# Inspraakrapport

## Ontwerppeilbesluit Zeist

HOOGHEEMRAADSCHAP  
**DE STICHTSE  
RIJNLANDEN**

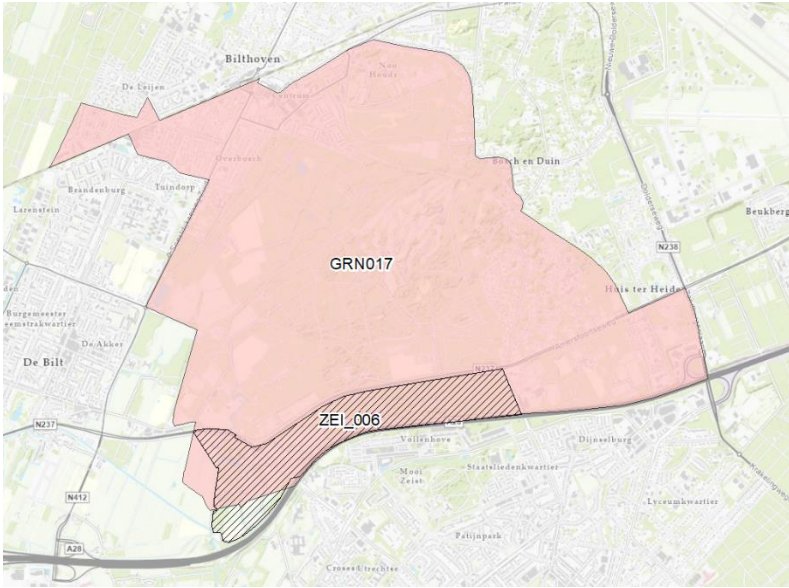
2.2	<p>Het valt inspreker op dat het ontwerp-peilbesluit Zeist een andere begrenzing aanhoudt dan de gebiedsgrenzen van het Watergebiedsplan Groenraven-Oost en Maartensdijk.</p> <p>Inspreker pleit ervoor om de begrenzing op (deel)stroomsgebiedniveau te volgen, “aangezien een sturing op dat niveau, dus op het niveau van het (grond)watersysteem, relevant moet worden geacht”.</p>	<p>Het klopt dat de begrenzing enigszins verschilt van het vorige peilbesluit. De reden is een aanpassing van peilgebiedsgrenzen en het vrijgestelde gebied voor peilbesluiten van provincie Utrecht. Het ontwerp-peilbesluit volgt wel de begrenzing van de stroomgebieden.</p> <p>Het ontwerp-peilbesluit Zeist volgt de begrenzing van het vigerende peilbesluit Groenraven-Oost (noordelijk deel). Dat peilbesluit maakte deel uit van het watergebiedsplan Groenraven-Oost en Maartensdijk, maar het plangebied van het watergebiedsplan was groter. Het bestond uit drie deelgebieden: Maartensdijk, Groenraven-Oost (noordelijk deel) en Groenraven-Oost (zuidelijk deel). Het ontwerp-peilbesluit Zeist vervangt dus alleen het peilbesluit van een van die drie deelgebieden. Het westelijke en noordelijke gedeelte van de gemeente De Bilt, waar u in uw zienswijze naar verwijst, valt</p>	Geen aanpassing

Nr.	Zienswijze	Reactie waterschap op zienswijze	Aanpassing
		<p>onder het peilbesluit Maartensdijk. Wel moet opgemerkt worden dat de grenzen van ontwerp-peilbesluit Zeist verschillen met die van het peilbesluit Groenraven-Oost (noordelijk deel). Dat komt doordat het zuidelijke deel van dit gebied (ten zuiden van de A12) is opgenomen in een ander peilbesluit: Langbroekerwetering (2022). Ook is de oostgrens anders. Dat komt doordat de grenzen van het gebied waar wij peilbesluiten moeten nemen zijn aangepast door de provincie Utrecht. Voor het hoger gelegen Heuvelruggebied worden geen peilbesluiten genomen omdat dat vrij afwaterend is en er geen water kan worden aangevoerd.</p> <p>In algemene zin bestaan peilbesluit-gebieden uit een of meerdere polders of afvoergebieden. In het geval van peilbesluit Zeist gaat het om drie afvoergebieden, die vanuit de Nieuwe Hakswetering, het kanaal door Wulperhorst en de Noordelijke bermsloot A12 via stuwen overstorten in de Kromme Rijn. Er worden dus drie deelstroomgebieden gecombineerd in dit peilbesluit.</p>

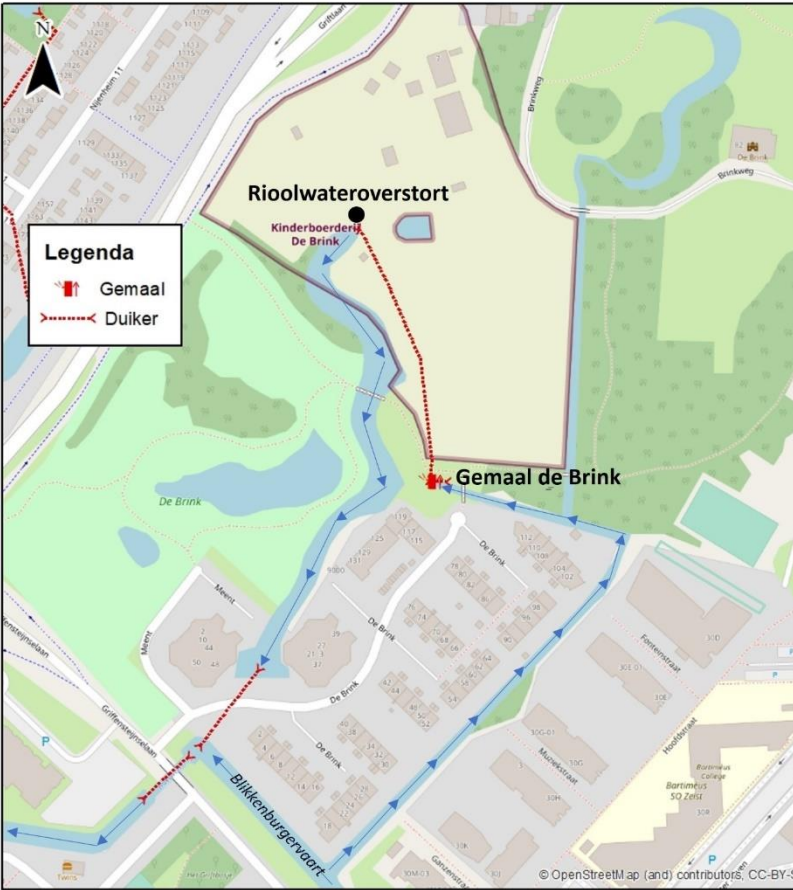
2.17	Inspreker wil graag dat het gedempte deel van de Bisschopswetering weer wordt geopend.	Wij danken u voor het meedenken over de inrichting van dit gebied. Dit ontwerp-peilbesluit gaat echter over de waterpeilen in het huidige watersysteem. Het peilbesluit is niet gekoppeld	Geen aanpassing

Nr.	Zienswijze	Reactie waterschap op zienswijze	Aanpassing
	<p>“Juist ook vanuit en historisch perspectief, maar ook een ecologisch perspectief zou deze o.i. dan alsnog moeten worden teruggebracht.</p> <p>Wel is daarbij een aandachtspunt de Japanse duizendknoop, die o.i. sowieso de aandacht verdient, aangezien deze zich met name langs watergangen zeer snel kan verspreiden, met alle gevolgen van dien.”</p>	<p>aan een projectplan o.i.d. waarin maatregelen worden genomen om het watersysteem aan te passen.</p> <p>De Bisschopswetering is op verschillende plekken gedempt. Het grootste deel is gedempt tijdens de aanleg van De Uithof (tegenwoordig Utrecht Science Park) in de jaren 60 en 70. Toen is het oppervlaktewatersysteem voor het gebied opnieuw ingericht om ruimte te maken voor de universiteitswijk. Dit gebied ligt grotendeels buiten het plangebied van dit peilbesluit. Een eventueel herstel van dit deel van de wetering staat dus los van dit ontwerp-peilbesluit. Wel zijn er ideeën vanuit de gemeente Utrecht om een deel van de Bisschopswetering hier op hedendaagse wijze te herstellen, binnen de bestaande stedenbouwkundige structuur. Er zijn vooralsnog geen plannen om het gedempte gedeelte bij de Bisschopsweg weer te openen.</p>
